## 榛南・南遠広域都市計画道路の変更（静岡県決定）

都市計画道路中 3・4・29 号池新田東部線ほか 1 路線を次のように変更する。

第1号議案附図

No. 2

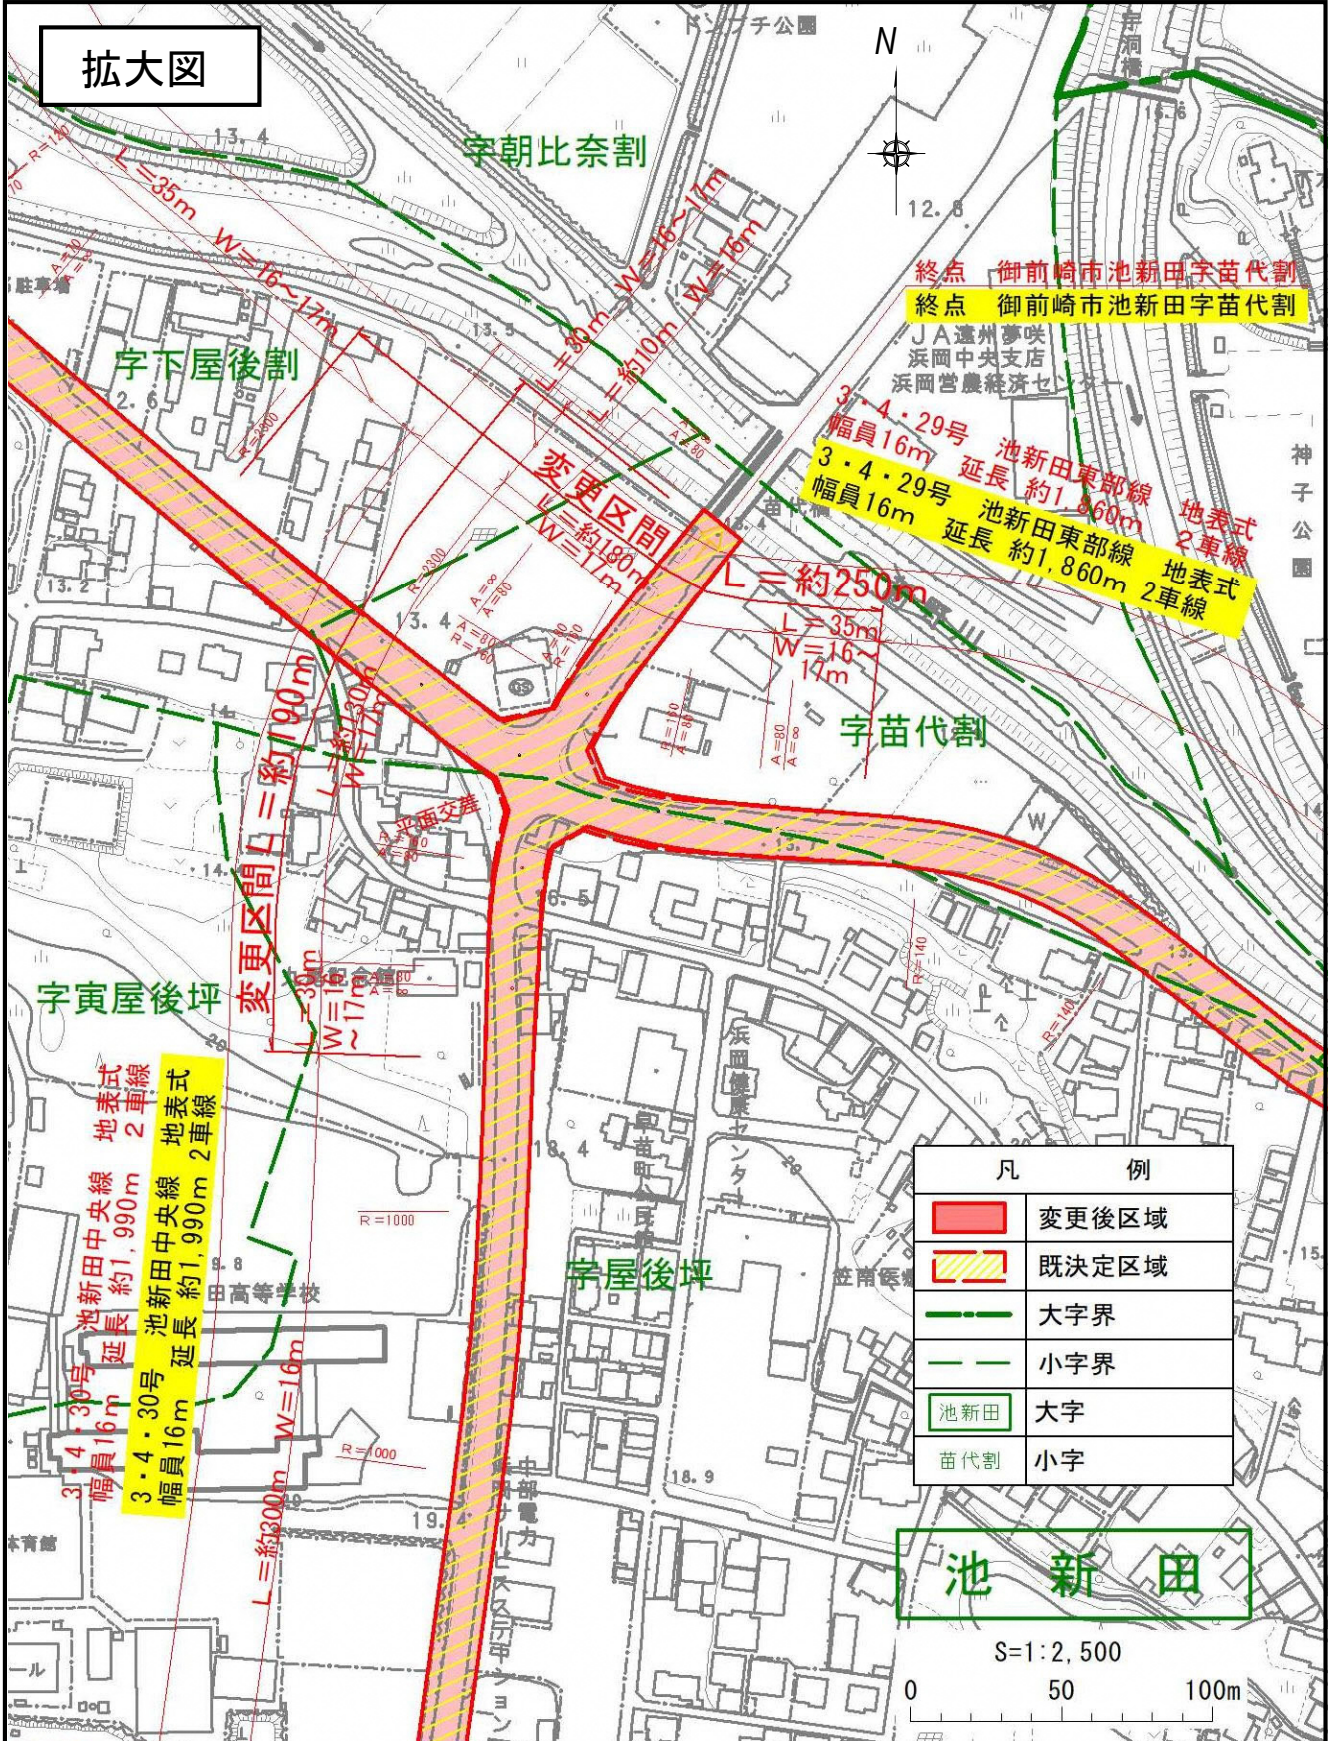
3・4・29 号池新田東部線及び 3・4・30 号池新田中央線の交差点部においては、既決定では都市計画決定時の基準に基づき右折車線滞留長を 20m としていたが、円滑な交通処理のため、現行の基準に基づき交通量調査・交差点解析の結果を踏まえ、右折車線滞留長を 30m 及び 65m とするよう、また、走行性の向上のため、曲線部に緩和曲線区間を設置するよう本案のとおり都市計画を変更する。
